Parc éolien communautaire de Frampton

Étude d'impact sur l'environnement déposée au Ministre du Développement durable,
de l'Environnement, de la Faune et des Parcs

Rapport complémentaire 3

Version finale
Février 2014

Carte 8.1
Description du milieu physique

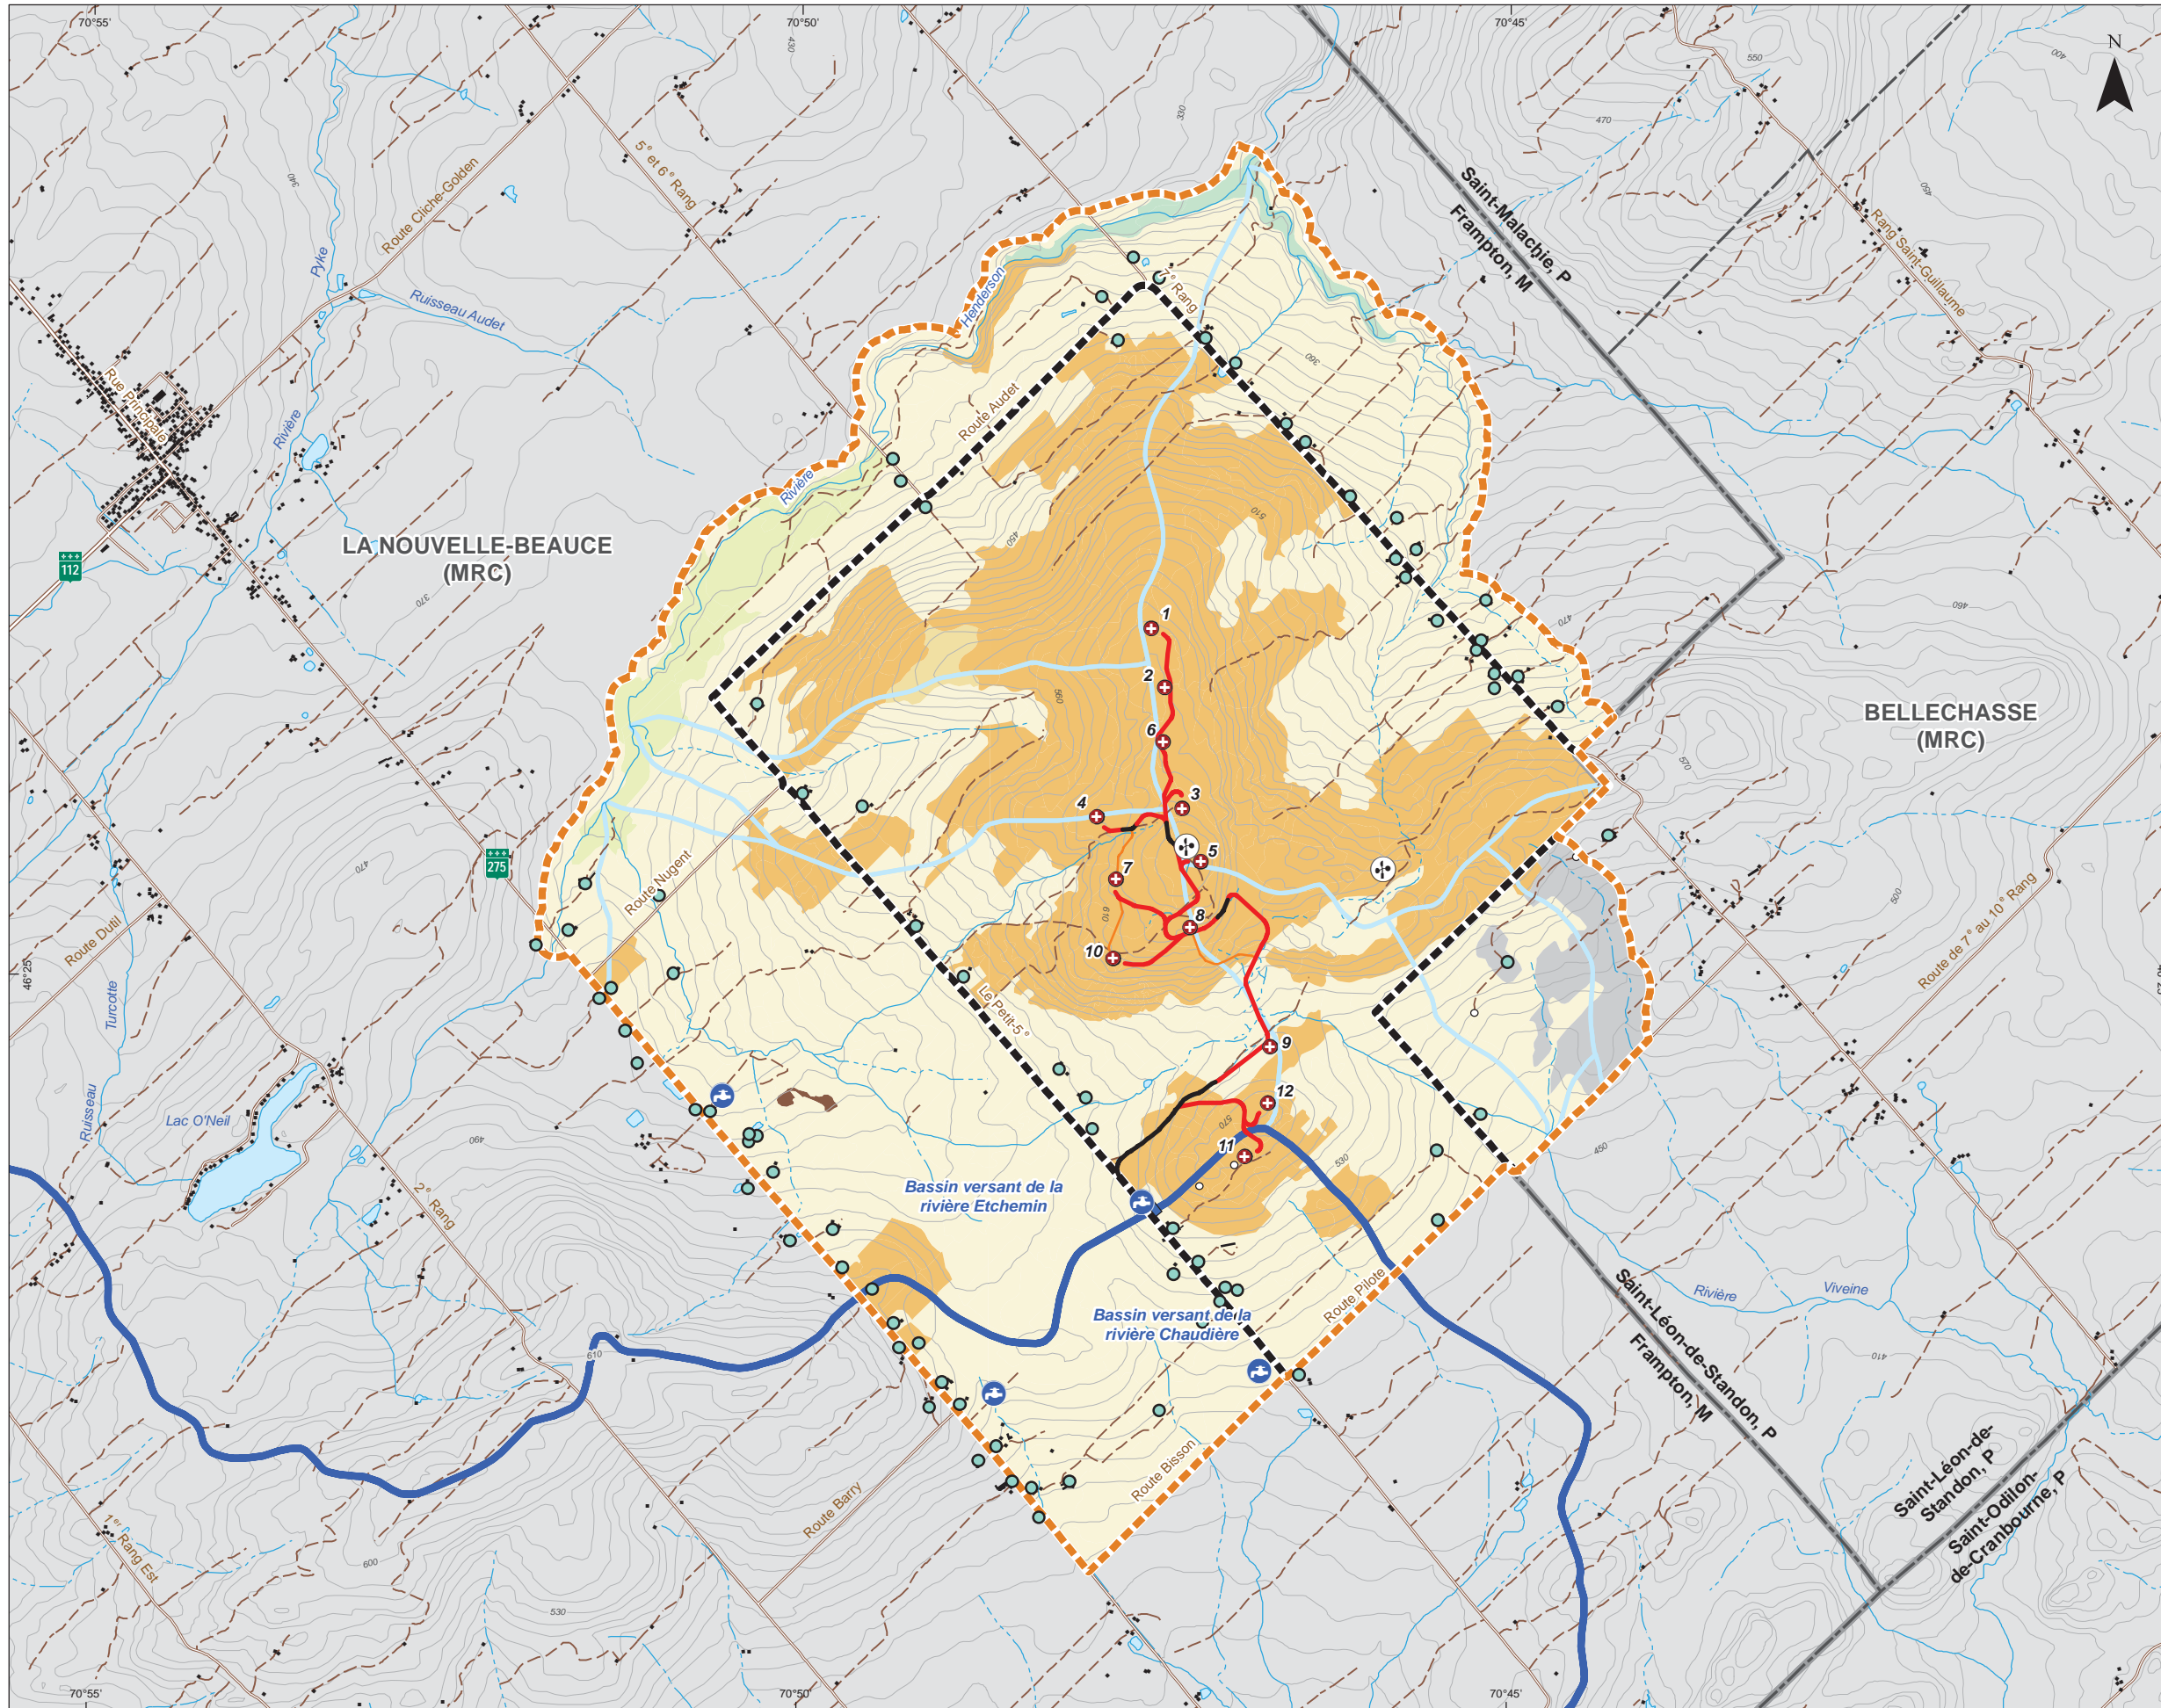
QC-9 À partir des informations recueillies pour identifier la présence de puits (n=78), basé sur une analyse de la zone d'étude pour identifier des habitations pouvant avoir recours à un puits, l'initiateur pourrait également utiliser cette information pour identifier ces habitations (bâtiments résidentiels) sur les cartes 8.1 et 8.3?

RQC-9 Les présences probables de puits privés ont été déterminées par l'identification de bâtiments résidentiels à l'aide de photographies aériennes. Les points identifiés sur les cartes correspondent donc aux bâtiments résidentiels identifiés, puisque les puits ne pouvaient pas être identifiés à l'aide de photographies aériennes. De plus, l'échelle de la carte ne permettait pas de différencier les bâtiments résidentiels des puits probables, puisque trop près. La légende de ces cartes aurait alors pu être « Bâtiment résidentiel photo-interprété (présence possible d'un puits privé) ». Les cartes sont maintenant présentées avec cette légende modifiée (carte 8.1 et 8.3).

Vue 16: À Frampton, sur le 7^e Rang, en face du numéro civique 720, vers le sud-ouest

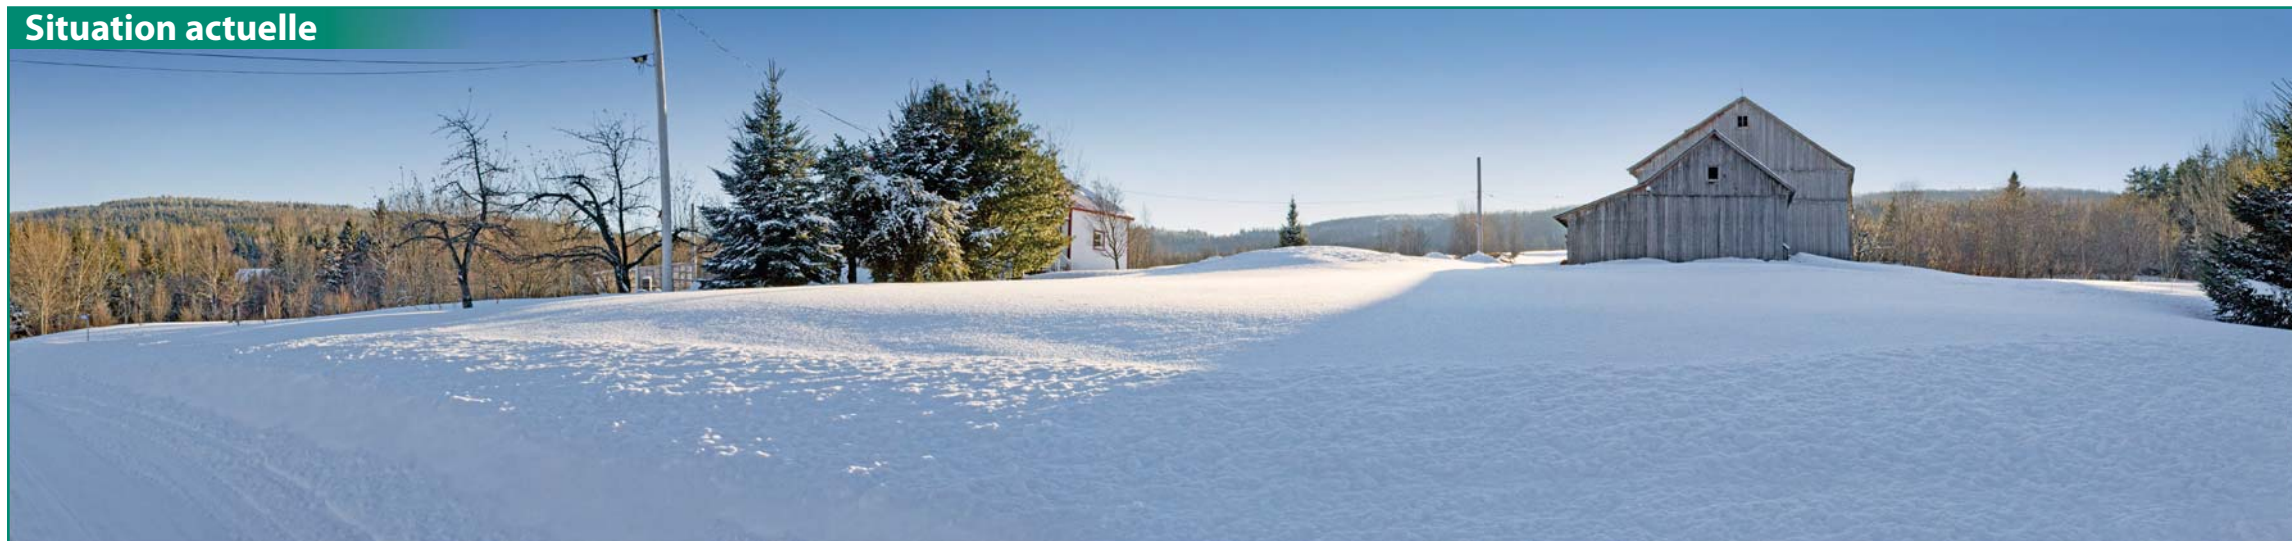
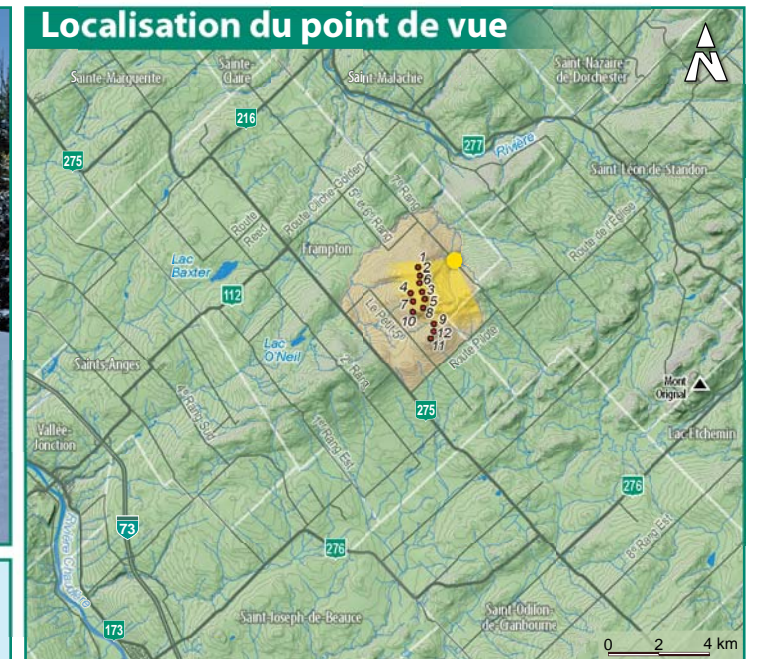
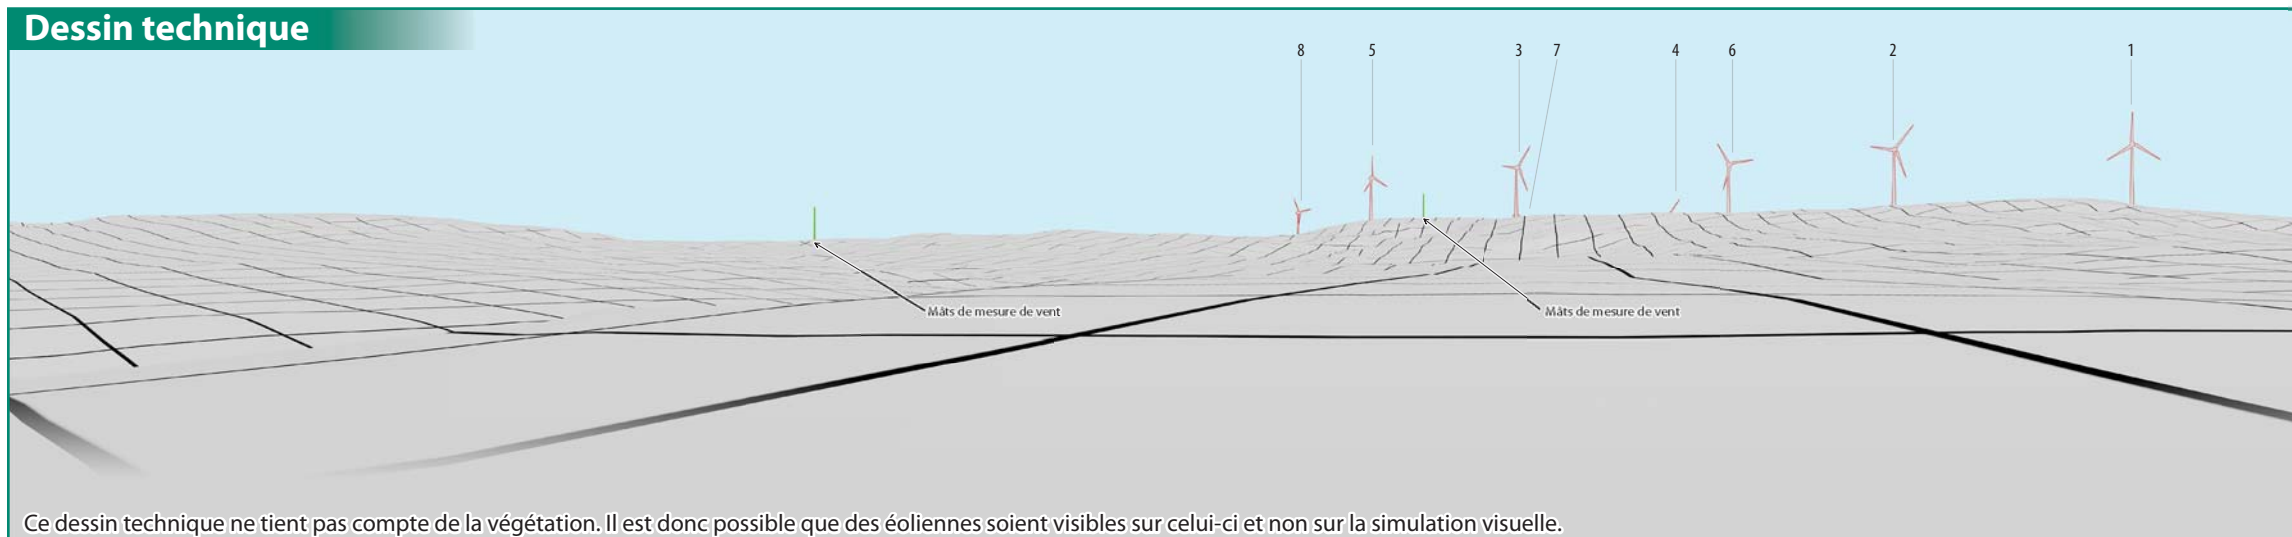
Afin de mieux documenter l'impact du projet sur les résidents de ce secteur, la DSP souhaite qu'une nouvelle simulation visuelle soit fournie pour les points d'observation V14 sur le rang Petit 5^e. Nous souhaiterions également obtenir une simulation visuelle à partir d'un point d'observation situé plus près du point de mesure du climat sonore No 3 sur le rang 7 à Frampton, compte tenu que la vue fournie pour ce secteur (vue 13) est trop éloignée de ce point de mesure. Il serait également intéressant de disposer d'une nouvelle simulation visuelle pour le point d'observation V10 sur la route 275, ainsi que d'une simulation visuelle à partir d'un point d'observation sur la route Audet situé près du point de mesure du climat sonore No 4.

RQC-10 Les simulations visuelles aux points de mesures du climat sonore 3 et 4 ont été réalisées (V16 et V17). De plus, les simulations visuelles V10 et V14 ont été reprises. L'ensemble de ces 4 vues sont présenté ici-bas.

Carte 1
 Identification, délimitation et évaluation des milieux hydriques, humides et riverains

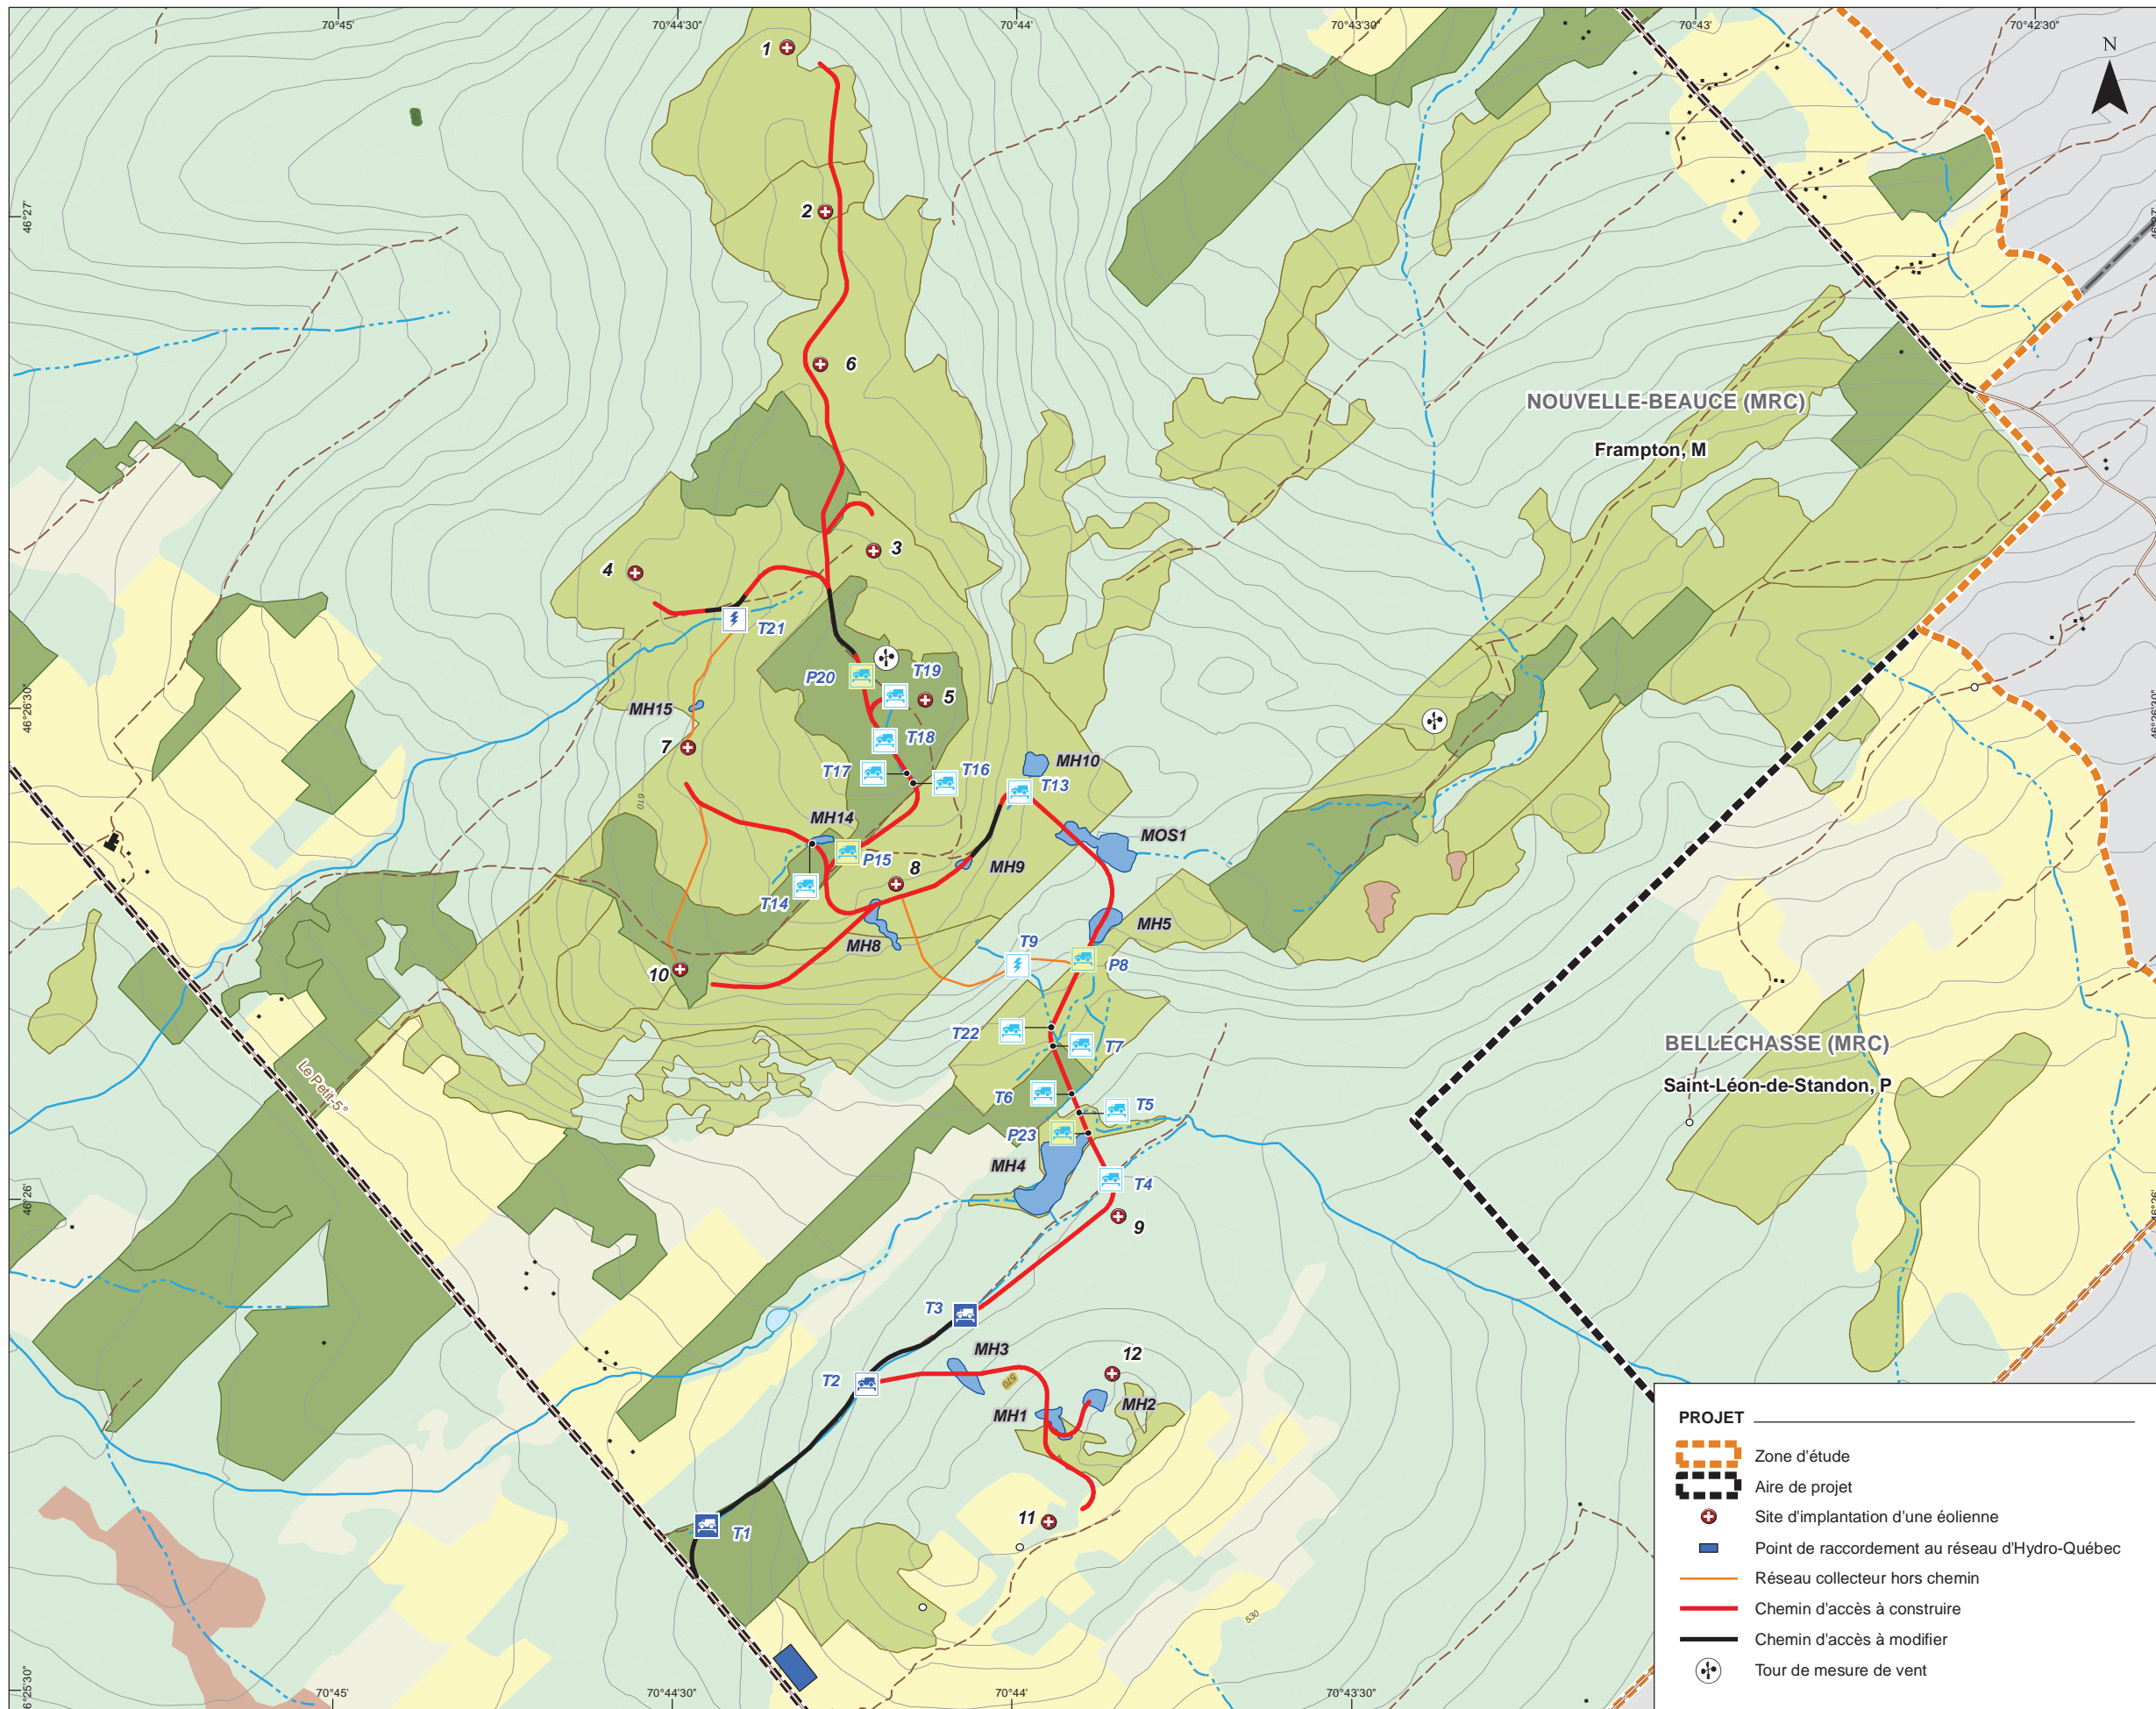
QC-3 On mentionne au point 5.5.1 (page 14), que la caractérisation des cours d'eau traversés a déjà été effectuée. Il serait intéressant d'obtenir cette caractérisation pour analyse et commentaires. Cette caractérisation devrait comprendre, entre autres, des cartes et des photos.

On mentionne au point 5.14.1 (page 24), qu'aucune éolienne ne sera érigée ou qu'aucun chemin d'accès construit à moins de 15 m d'un cours d'eau permanent, intermittent ou d'un lac. Cette affirmation nous apparaît contradictoire avec la mention précédente de 16 traversées et quatre (4) proximités de cours d'eau (point 3, page 5). Toutes les traversées de cours d'eau et les empiètements dans la rive de ceux-ci devraient être identifiés avec des cartes et des photos.

RQC-3 Le rapport conjoint concernant l'évaluation des milieux humides et des cours d'eau est présenté à l'annexe A. Il comprend, tel que demandé, des cartes localisant chacune des traversées et des proximités de cours d'eau et leur type, l'évaluation de la qualité des écosystèmes aquatiques et le potentiel d'habitat pour les espèces de salmonidés d'intérêt ainsi que les mesures d'atténuation recommandées à appliquer à chacun des sites de traversée ou de proximité et quelques recommandations.

Concernant le point 5.14.1 (page 24), il s'agit d'une erreur et le total des traversées et proximités est bel et bien de 16 traversées et quatre (4) proximités de cours d'eau. Les nombres ont été confirmés lors de l'inventaire terrain et sont présentés dans le rapport présenté à l'annexe A.
